Comitato dei Cittadini di Varallo Pombia per l'Aeroporto di Malpensa

**AEROPORTO DI MALPENSA VALUTAZIONE DI IMPATTO AMBIENTALE
DEL MASTERPLAN 2035**

**Al Ministero dell'Ambiente e della Tutela del Territorio e del Mare Direzione Generale per la
Crescita Sostenibile e la Qualità dello Sviluppo**

OSSERVAZIONI E PARERI

MP_011_Vincoli_aeronautici-Stato_di_fatto-Piani_di_rischio-signed(2)

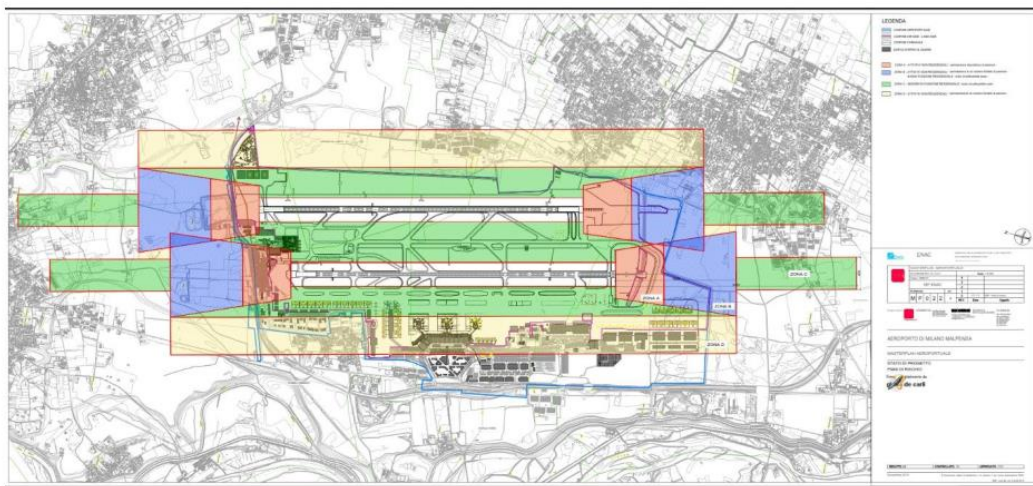
- l'errata identificazione dei Piani di Rischio Terzi in quanto lo Stato di Fatto attuale (*MP_011_Vincoli_aeronautici-Stato_di_fatto-Piani_di_rischio-signed*) corrisponde allo Stato di Progetto (*MP_022_Vincoli_aeronautici-Stato_di_progetto-Piani_di_rischio-signed*). Le mappe sono infatti identiche.

Come è possibile che nella redazione dello Stato di Progetto, il gestore aeroportuale ed ENAC non abbiano preso in considerazione il raddoppio del traffico aereo (sia passeggeri che cargo) che pongono a fondamento di tale Masterplan e non abbiano conseguentemente provveduto ad ampliare le aree delle Mappe di Rischio, in ragione del citato aumento del traffico aereo. Tali mappe sono inattendibili e fuorvianti.

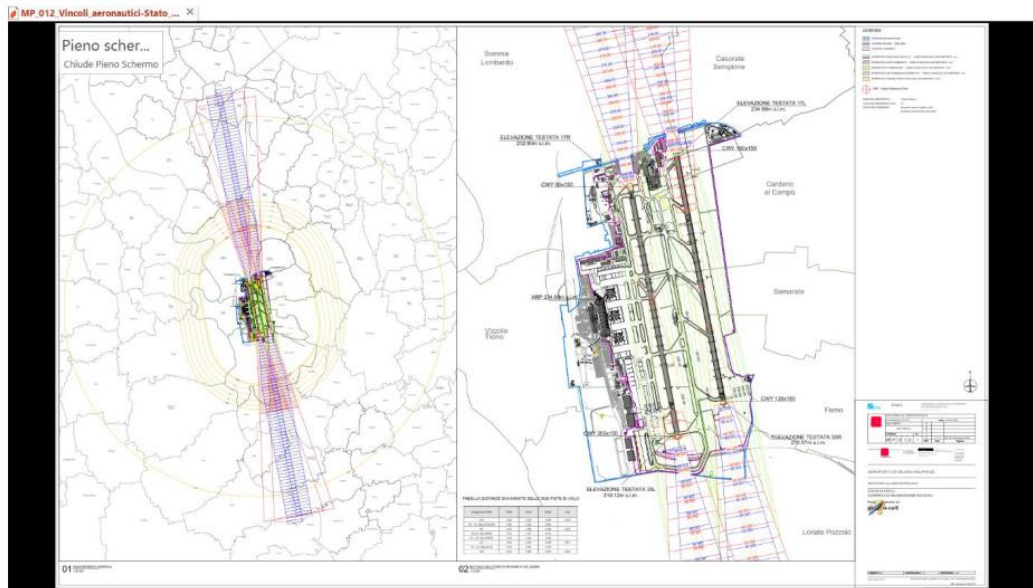
Al Paragrafo 19.1 "Superfici di delimitazione ostacoli" della Relazione Generale di cui alla presente VIA, il gestore aeroportuale afferma quanto segue:

"In attuazione a quanto previsto dall'art. 707 del Codice della Navigazione, e seguendo le disposizioni espresse da ENAC, SEA per l'aeroporto di Malpensa ha anche redatto le "Mappe di vincolo e delimitazione ostacoli" (pubblicazione ottobre 2012, con successivo aggiornamento in luglio 2015), che sono state approvate in forma definitiva da ENAC con Decreto Dirigenziale n. 11784 del 04.02.16 e formalmente trasmesse a tutti Comuni interessati affinché le Amministrazioni, nell'esercizio delle proprie competenze in ordine al governo del territorio, potessero adeguare i propri strumenti urbanistici con le prescrizioni ivi indicate e quindi autonomamente valutare la fattibilità di nuove opere anche in termini di sicurezza della navigazione aerea."

Le Mappe di Vincolo cui ENAC e SEA fanno riferimento non risultano pubblicate ad oggi nemmeno sul sito di ENAC, così come si può agevolmente verificare al seguente indirizzo: <https://www.enac.gov.it/aeroporti/infrastrutture-aeroportuali/mappe-di-vincolo>

(MP_012_Vincoli_aeronautici-Stato_di_fatto-Superfici_di_delimitazione_ostacoli-signed(2))

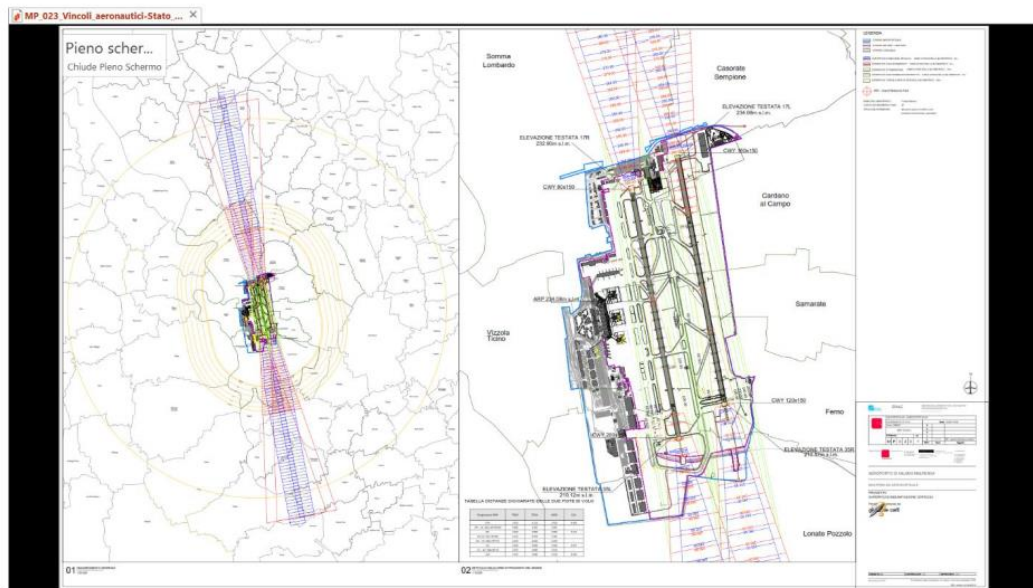
Anche in questo caso, lo Stato di Fatto attuale (*MP_012_Vincoli_aeronautici-Stato_di_fatto-Superfici_di_delimitazione_ostacoli-signed(2)*) corrisponde allo Stato di Progetto (*MP_023_Vincoli_aeronautici-Stato_di_progetto-Superfici_di_delimitazione_ostacoli-signed(1)*)

Le mappe sono infatti identiche. Valgono anche qui le stesse considerazioni fatte in relazione ai Piano di Rischio: non è possibile effettuare una adeguata valutazione della delimitazione ostacoli sancita dal Codice della Navigazione quando vengono prodotte solo due mappe, per di più identiche in considerazione del fatto che lo Stato di Progetto non tiene conto del raddoppio del traffico aereo previsto dal Masterplan oggi al vaglio di questo Ministero.

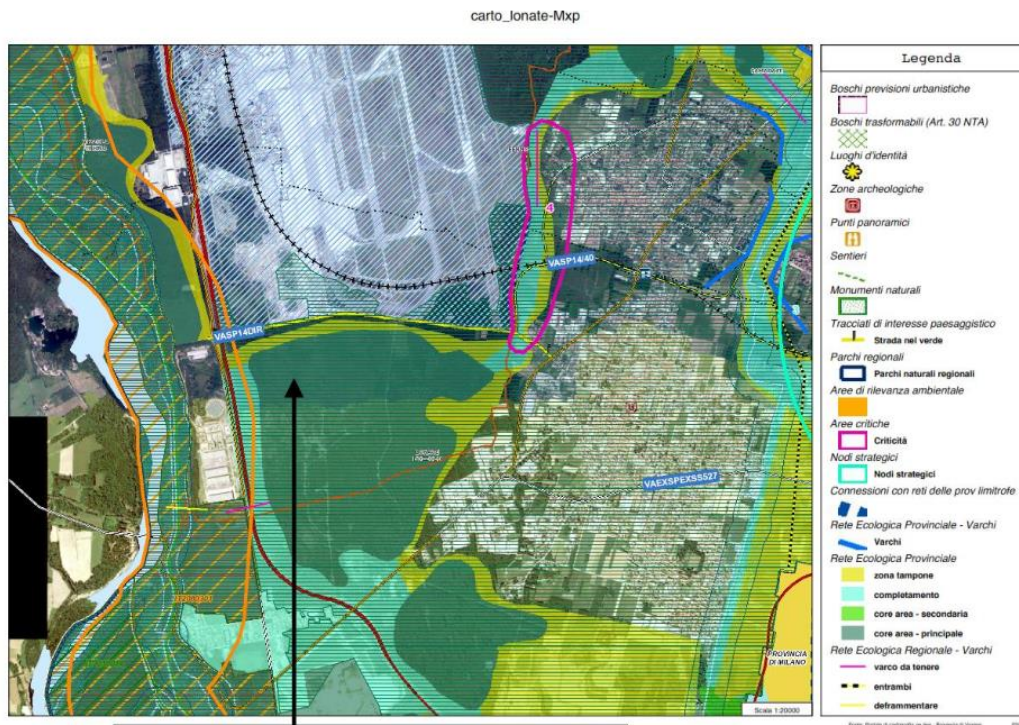
_ la zona oggetto di ampliamento è classificata nel SIA come habitat degradato nonché "ex-Brughiera"; si osserva che tale classificazione/descrizione non trova fondamento nella bibliografia e riscontro nei database territoriali. Tale classificazione non corrisponde ad habitat naturale, pertanto lo svilimento di quest'area naturale tutt'altro che degradata appare funzionale ad abbatterne il valore ambientale e quindi renderla non meritevole di particolare tutela od attenzione. Il tutto funzionale alla distruzione ed utilizzo della stessa con opere di cementificazione, consistenti in : 2 nuovi piazzali cargo, 3 moduli magazzini cargo di prima linea e 3 edifici di supporto alla logistica.

La sede attuale di via Molinelli- S.P. 14, inoltre, sarà soggetta allo spostamento del tracciato, che perimetrerà il nuovo sedime aeroportuale, interferendo con l'habitat naturale di risulta, al di fuori del sedime aeroportuale.

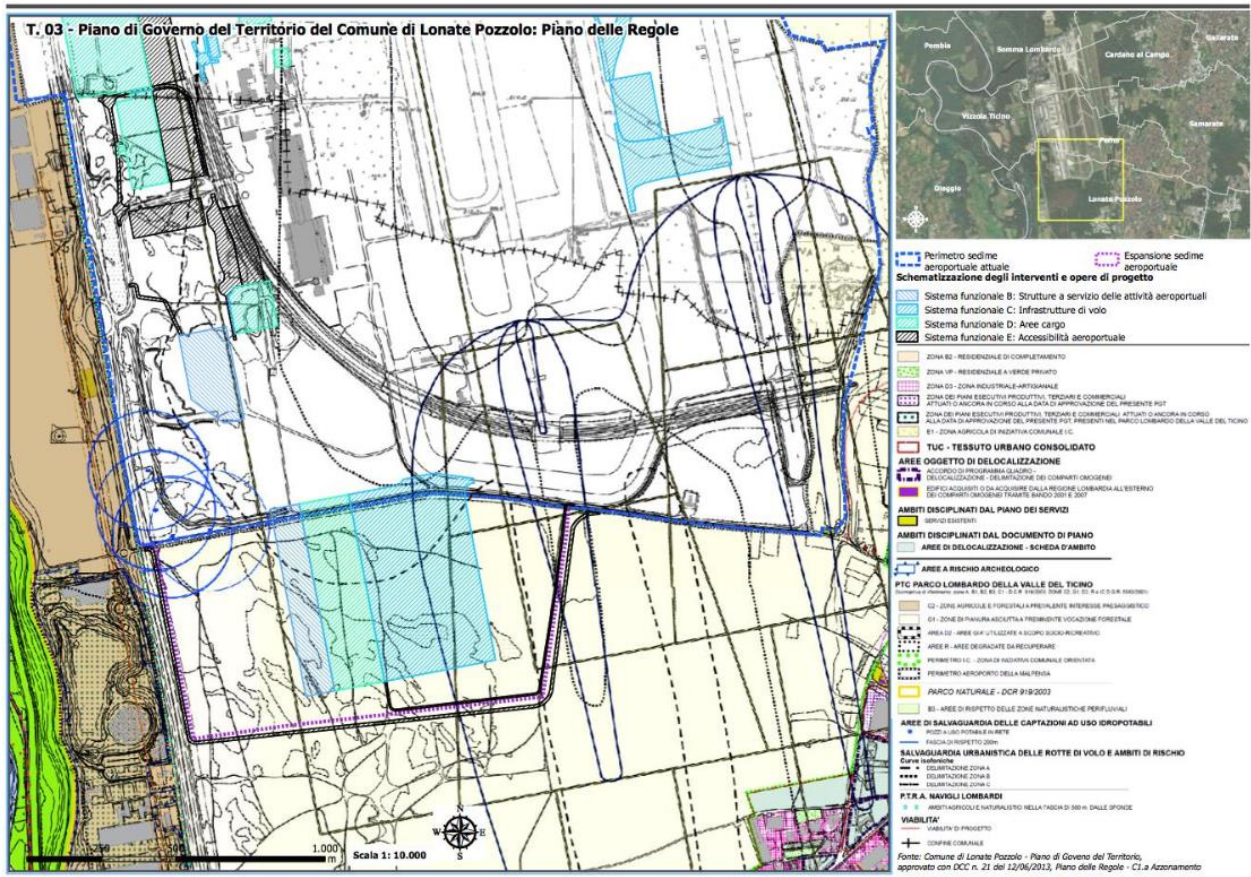
Si osserva e chiede dove siano i valori relativi ai parametri citati nella sezione del SIA sottoriportata:

Per il periodo monitorato ed analizzato nel SIA (2010-2018), la qualità delle acque scaricate al suolo e di quelle scaricate nella rete fognaria si è mantenuta all'interno dei limiti imposti dalla legislazione vigente. I parametri monitorati (cromo esavalente, rame, idrocarburi totali, zinco, tensioattivi totali, azoto ammoniacale) nei punti di scarico nella rete fognaria (dati disponibili solo per il periodo 2010-2012) sono sempre risultati nella norma.
